「WM 垂れ壁用スリムオーバーハング」製品仕様変更のお知らせ

WM 垂れ壁用スリムオーバーハング (品番：HF-ST) 全種*

[本体仕様変更部] 現行品：切断面露出（写真左） → 変更後：折り返し（写真右）

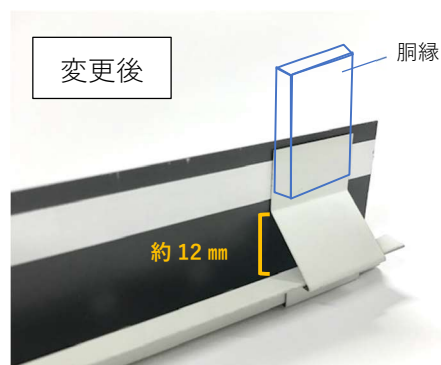
〈本体〉外装材に接する製品端部の切断面露出部分 → 「切断面折り返し」に変更

[ジョイントカバー仕様変更部]

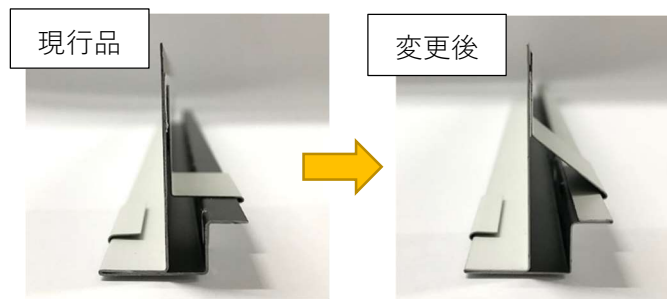
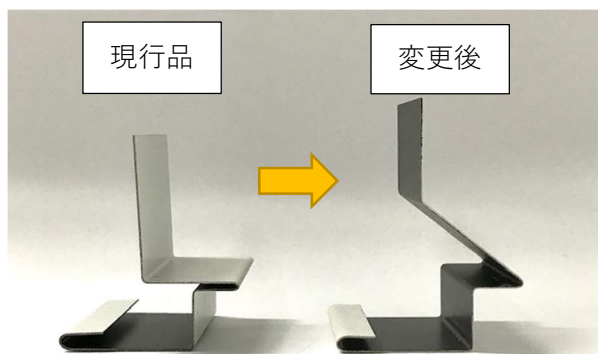
ジョイントカバー → 本体折り返し厚へ対応の為、形状の変更

※施工時にジョイントカバーが胴縁に干渉する場合がございますので、納まりにご注意ください。→
